Autorizzazione Integrata Ambientale (A.I.A.)

**Adeguamento del polo impiantistico di Guglionesi:
manutenzione straordinaria dell'attuale impianto di selezione e
ampliamento del bacino di smaltimento (discarica per rifiuti
non pericolosi), da realizzarsi in località Imporchia - Vallone
Cupo del Comune di Guglionesi**

Modifica non Sostanziale
dell'Autorizzazione Integrata Ambientale (AIA)
rilasciata con le D.D. n. 4155 del 20/08/2019 e n. 3914 del 30/07/2020
(art. 29-nonies, comma 1, del D.Lgs. n. 152/06 e ss.mm.ii.)

RELAZIONE ISTRUTTORIA FINALE

Figura 8: planimetria generale dell’installazione: assetto “post operam”

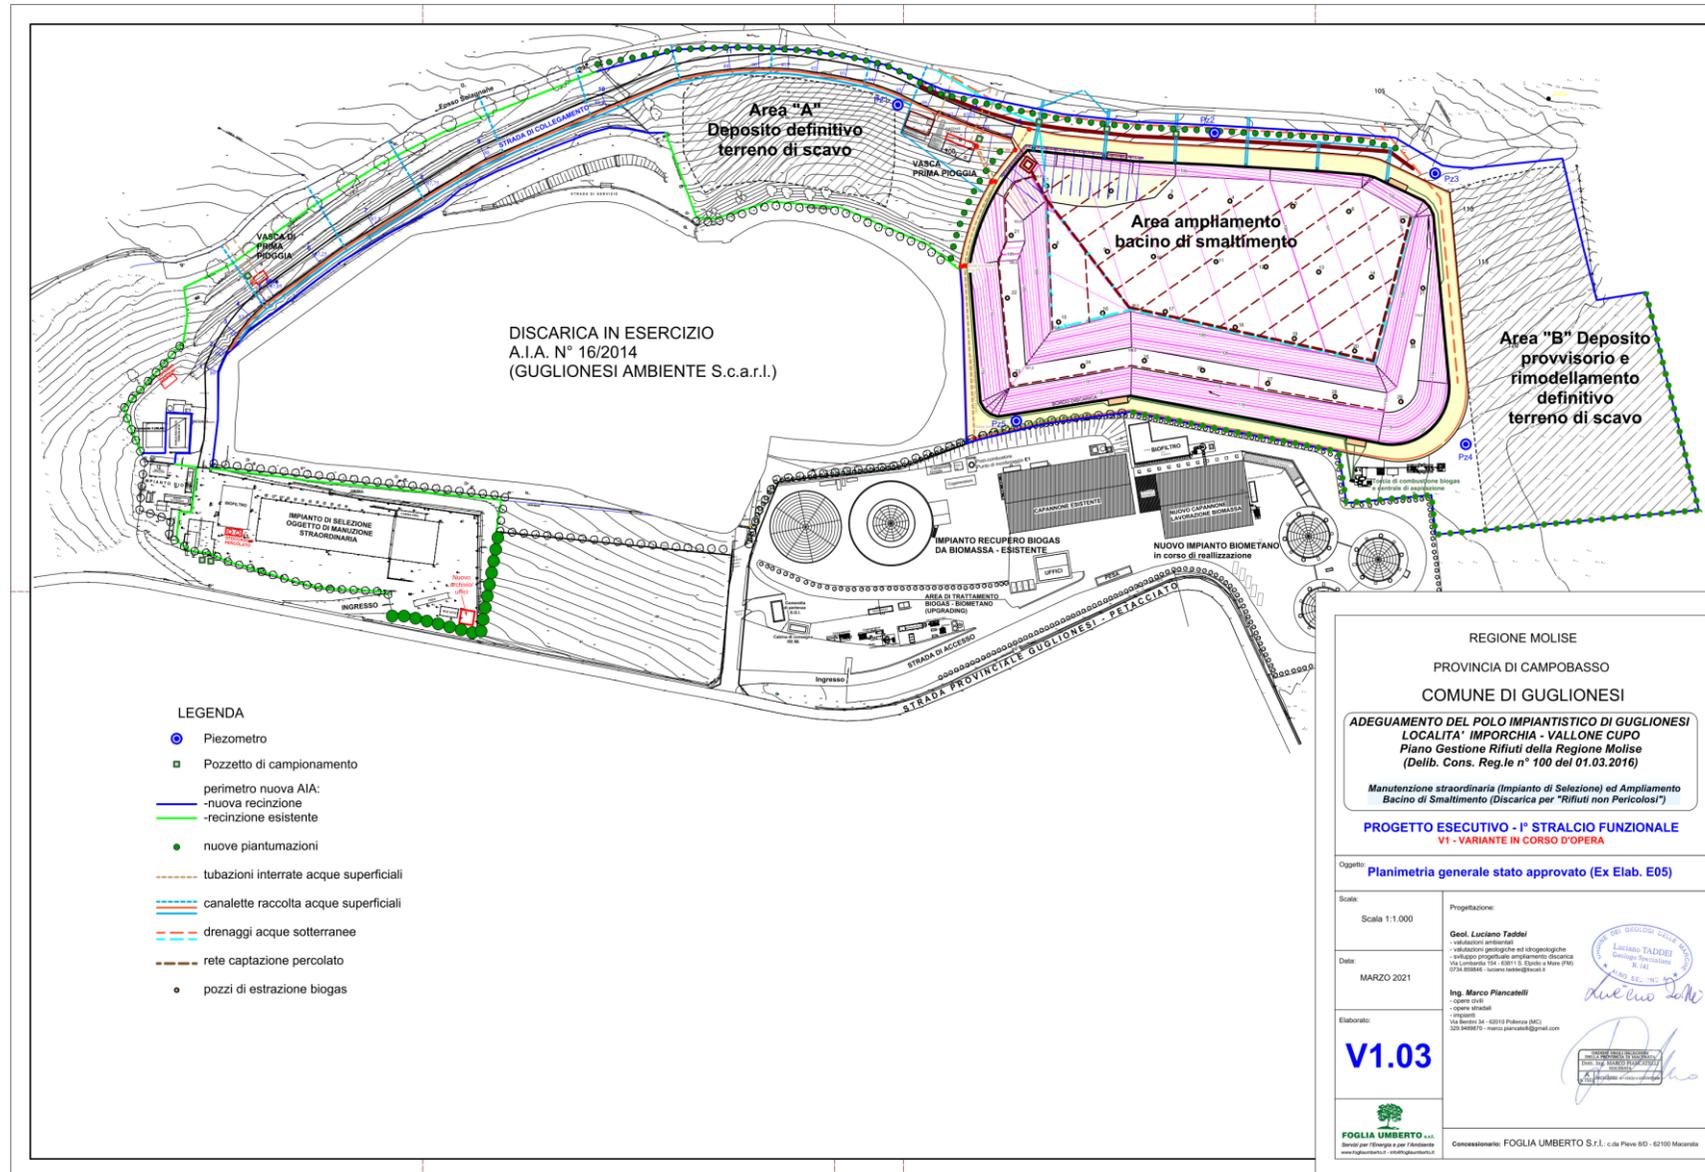
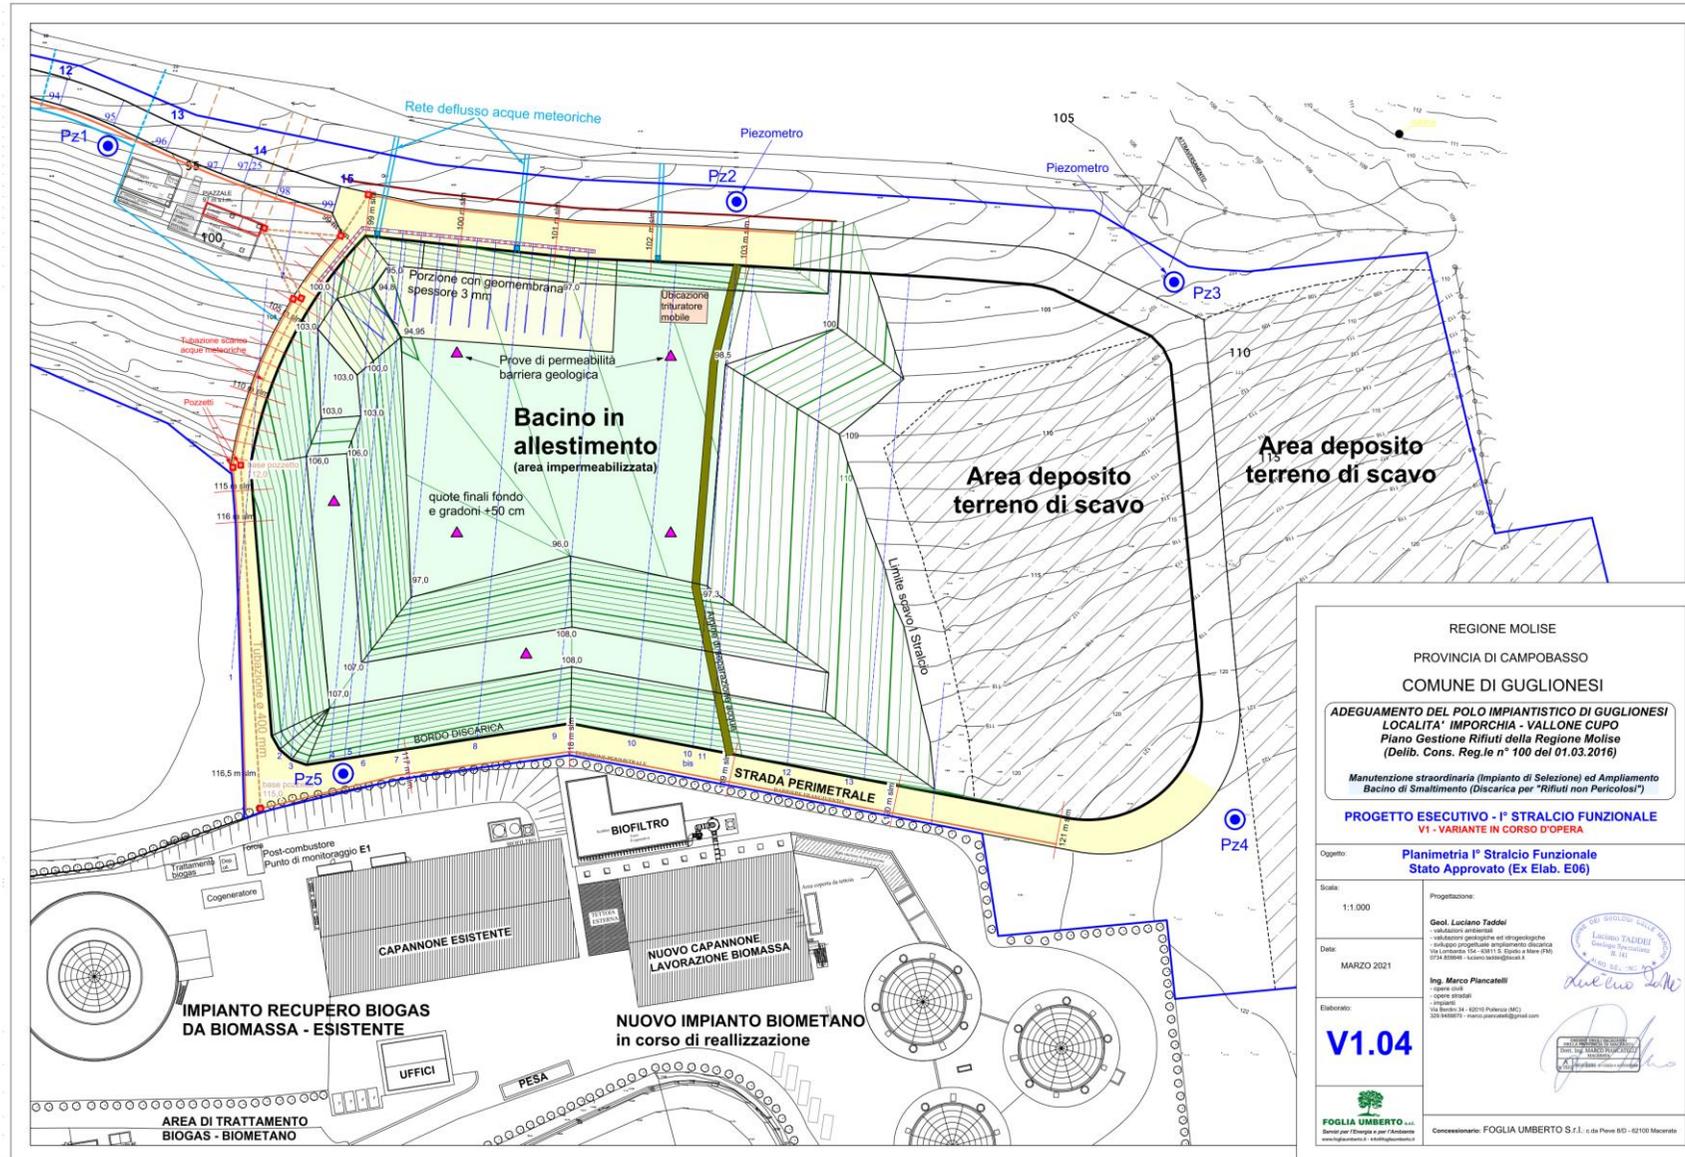
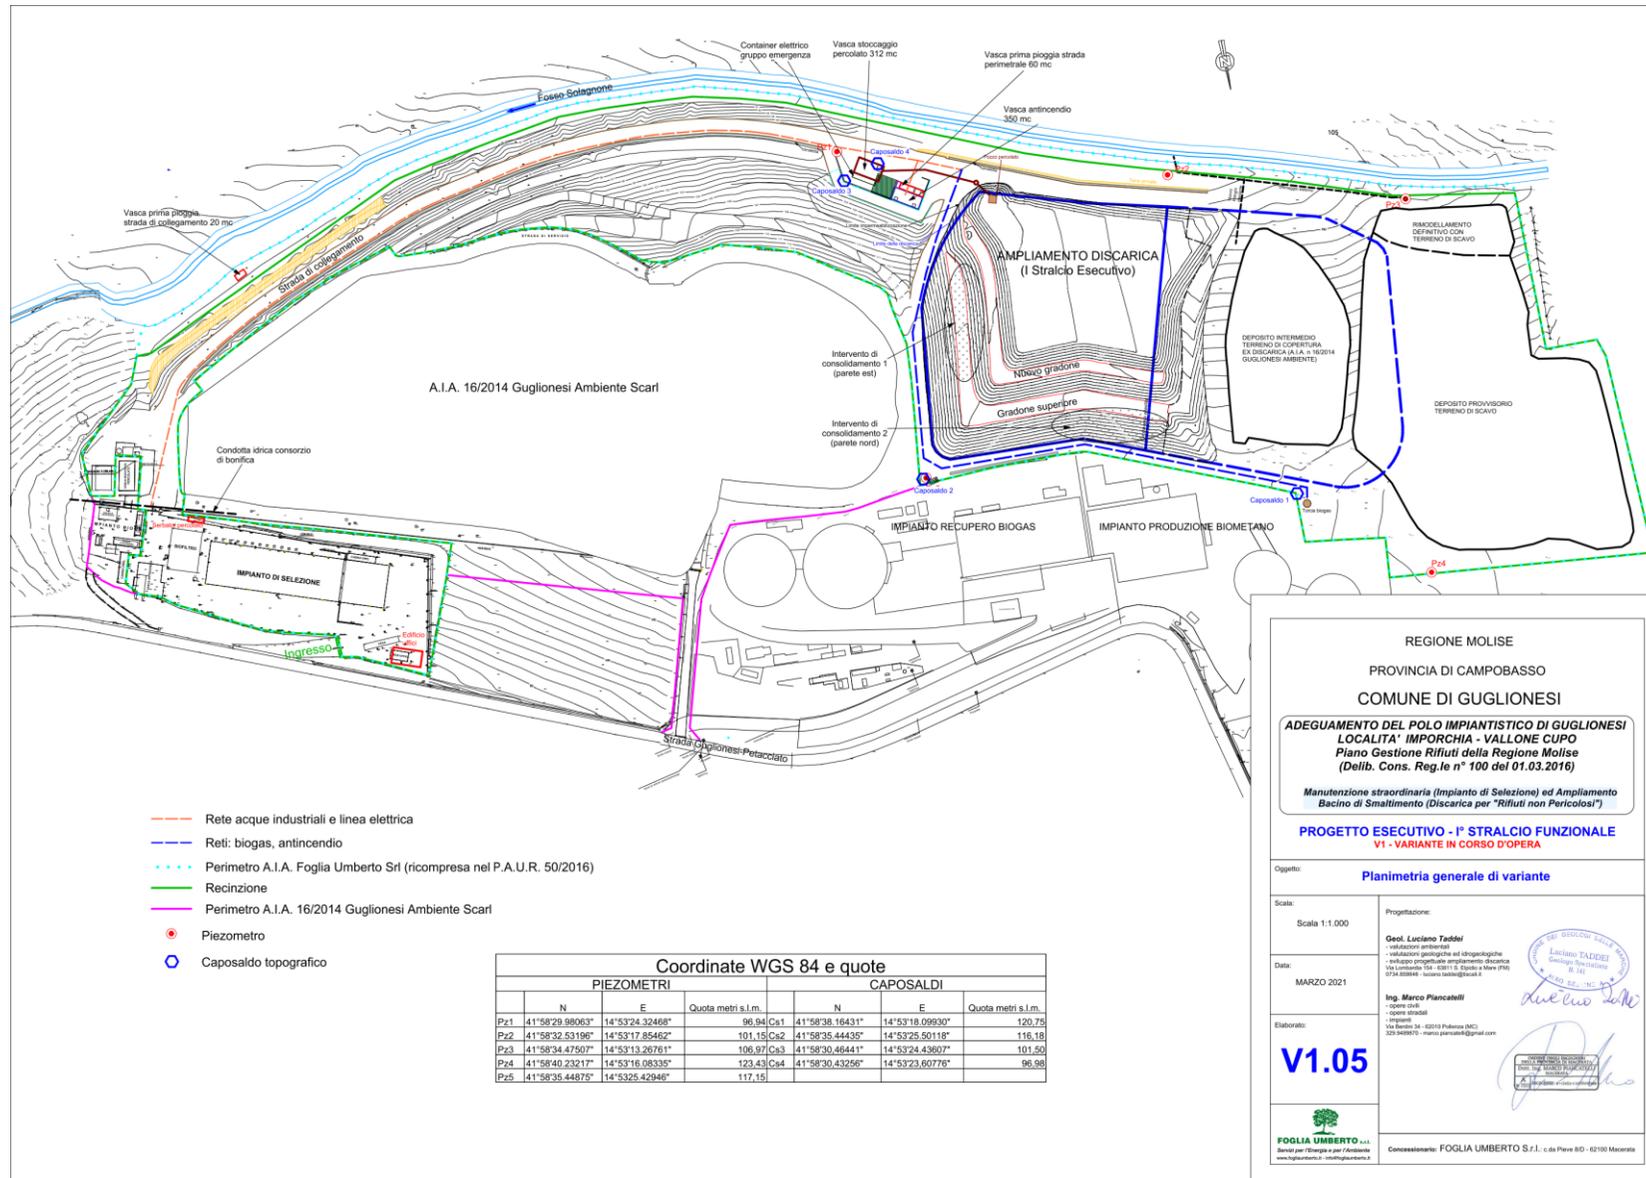
- intervento di consolidamento lungo la parete est, con l'inserimento di una palificata in c.a. munita di cordolo di collegamento per una lunghezza di 72 m, del tipo totalmente interrata, con ricostruzione della scarpata al fine di far assumere alla stessa le pendenze originariamente assegnate, come da ELABORATO V1.06 – Planimetria I Stralcio funzionale di variante – marzo 2021 allegata alla predetta istanza del 18/03/2021 del Gestore;

- intervento di consolidamento lungo la parete nord, con l'inserimento di una palificata in c.a. munita di cordolo di collegamento per una lunghezza di 80 m, del tipo totalmente interrata, con ricostruzione della scarpata al fine di far assumere alla stessa le pendenze originariamente assegnate, come da ELABORATO V1.06 – Planimetria I Stralcio funzionale di variante – marzo 2021 allegata alla predetta istanza del 18/03/2021 del Gestore;

- inserimento di un ulteriore gradone nella parte bassa del bacino al fine di conferire migliori condizioni di stabilità, come da ELABORATO V1.05 – Planimetria generale di variante – marzo 2021, ELABORATO V1.08 – Raffronto sezioni approvate e di variante (1-6) – marzo 2021 ed ELABORATO V1.09 – Raffronto sezioni approvate e di variante (6N-10bis) – marzo 2021 allegati alla predetta istanza del 18/03/2021 del Gestore;

- nell'ampliamento del piazzale di servizio prospiciente all'area di carico del percolato;
- nella ricollocazione della recinzione, come da ELABORATO V1.05 – Planimetria generale di variante – marzo 2021;

- nel riposizionamento del piezometro Pz4, come da ELABORATO V1.05 – Planimetria generale di variante – marzo 2021;
- nell'aumento della capacità della vasca di prima pioggia, adibita all'accumulo delle acque meteoriche di ruscellamento di prima pioggia scolanti sulla strada perimetrale della discarica (classificate acque reflue di dilavamento ex art. 18, comma 1, lettera e), della "Disciplina Scarichi", preventivamente chiarificate e rilasciate nel punto di emissione idrica significativo e soggetto a monitoraggio/controllo S3/PP3 "acque meteoriche di ruscellamento di prima pioggia impianto IPPC codice 5.4" nel corpo idrico superficiale denominato "Fosso Solagnone" – codice R14004.009, affluente del "Torrente Sinarca" – codice R14004), da 32 m³ a 60 m³: aumento pari all'87.5% della capacità della vasca di prima pioggia autorizzata, corrispondenti ad aumento del volume presunto dello scarico di 28 m³, e conseguente aumento del flusso di massa complessivamente autorizzato per l'installazione, in assenza di una variazione delle geometrie autorizzate per la predetta superficie scolante scoperta;

- l'ampliamento del piazzale di servizio prospiciente all'area di carico del percolato;
- la ricollocazione della recinzione, come da ELABORATO V1.05 – Planimetria generale di variante – marzo 2021;

- il riposizionamento del piezometro Pz4, come da ELABORATO V1.05 – Planimetria generale di variante – marzo 2021;
- la realizzazione della nuova palazzina uffici in sostituzione della palazzina uffici esistente e dell'edificio archivio-uffici esistente, come da ELABORATO V1.12 – Pianta e prospetti nuova palazzina uffici – marzo 2021.

Figura 11: planimetria impianto di selezione: assetto “post operam”

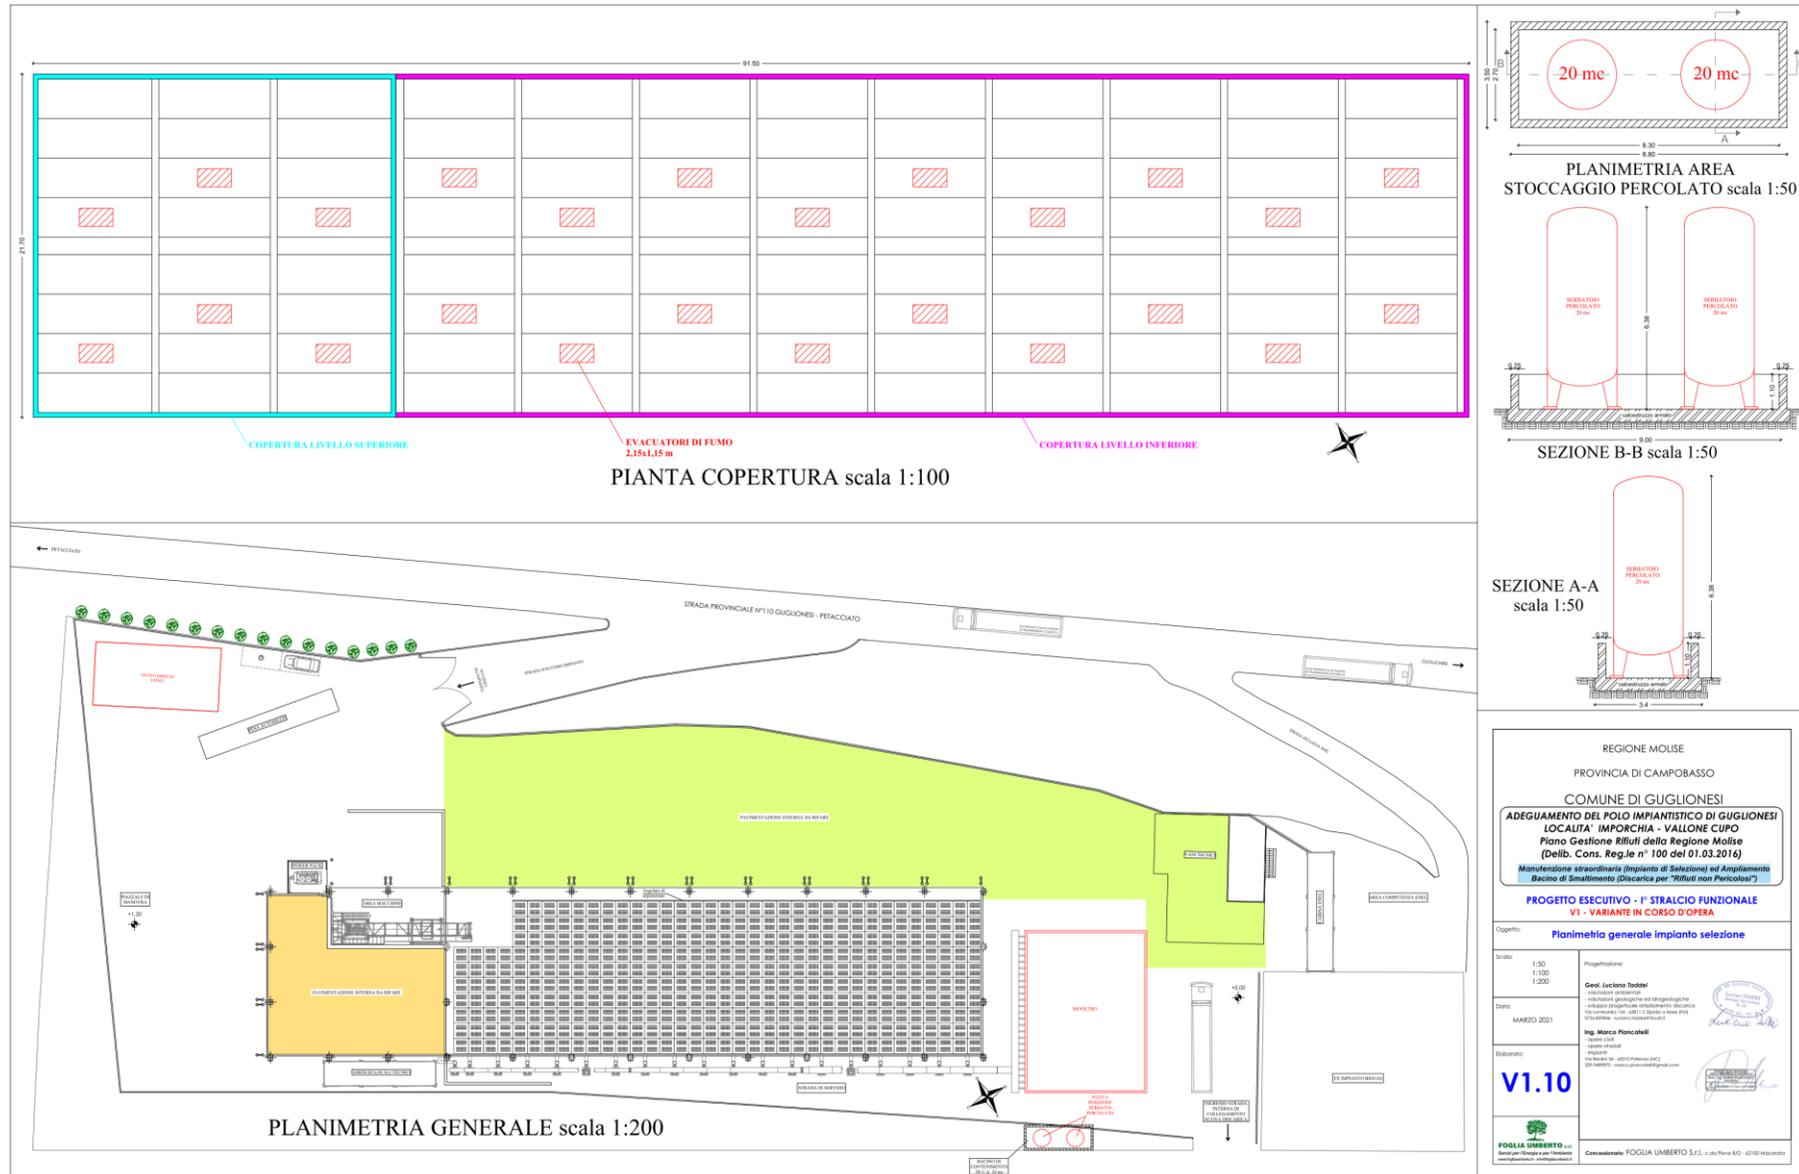
- nella modifica della struttura del nuovo impianto di biofiltrazione per il contenimento delle emissioni captate e convogliate dell'area di scarico rifiuti e dell'area di bioessiccazione, sistema di abbattimento del nuovo punto di emissione in atmosfera soggetto a monitoraggio e controllo E01 "biofiltro", in assenza di modifiche quali – quantitative delle emissioni di stabilimento;
- nella ricollocazione dei due serbatoi da adibire alla raccolta di percolato prodotto dall'impianto in parola, in vetroresina di capacità complessiva di 40 m³, ubicato in bacino di contenimento di capacità pari a 24 m³, come da ELABORATO V1.10 – Planimetria generale impianto selezione – marzo 2021.

- nella modifica della struttura del nuovo impianto di biofiltrazione per il contenimento delle emissioni captate e convogliate dell'area di scarico rifiuti e dell'area di bioessiccazione, sistema di abbattimento del nuovo punto di emissione in atmosfera soggetto a monitoraggio e controllo E01 “biofiltro”, in assenza di modifiche quali – quantitative delle emissioni di stabilimento;

- nella ricollocazione dei due serbatoi da adibire alla raccolta di percolato prodotto dall'impianto in parola, in vetroresina di capacità complessiva di 40 m³, ubicato in bacino di contenimento di capacità pari a 24 m³, come da ELABORATO V1.10 – Planimetria generale impianto selezione – marzo 2021.

Figura 13: piante e prospetti della nuova palazzina: assetto "post operam"

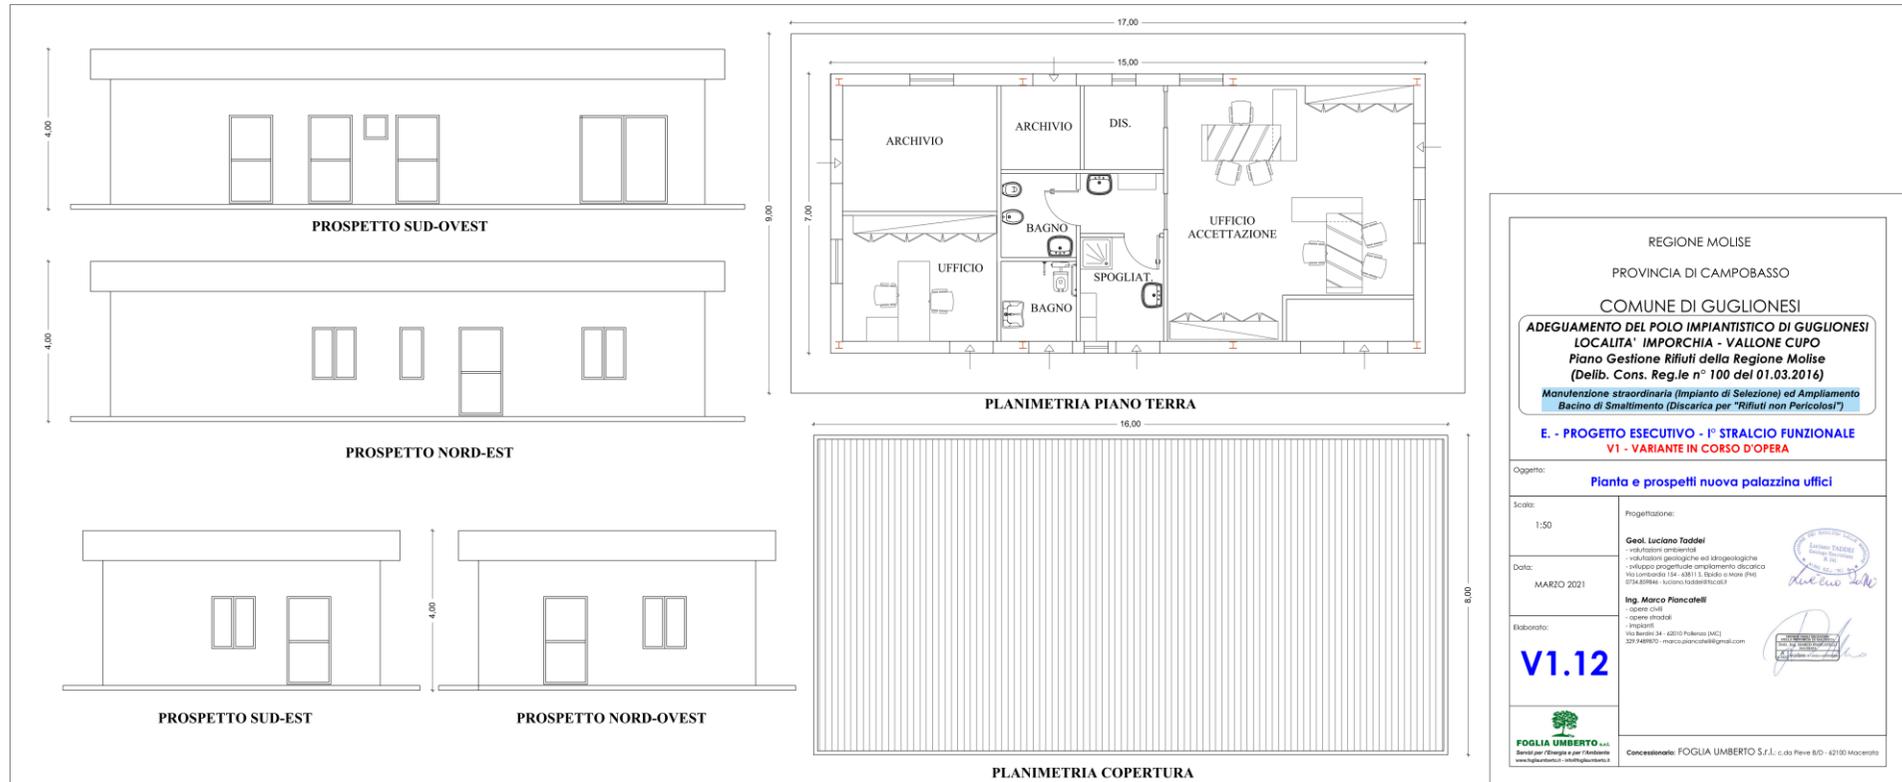
- nella realizzazione della nuova palazzina uffici in sostituzione della palazzina uffici esistente e dell'edificio archivio-uffici esistente, come da ELABORATO V1.12 – Pianta e prospetti nuova palazzina uffici – marzo 2021.
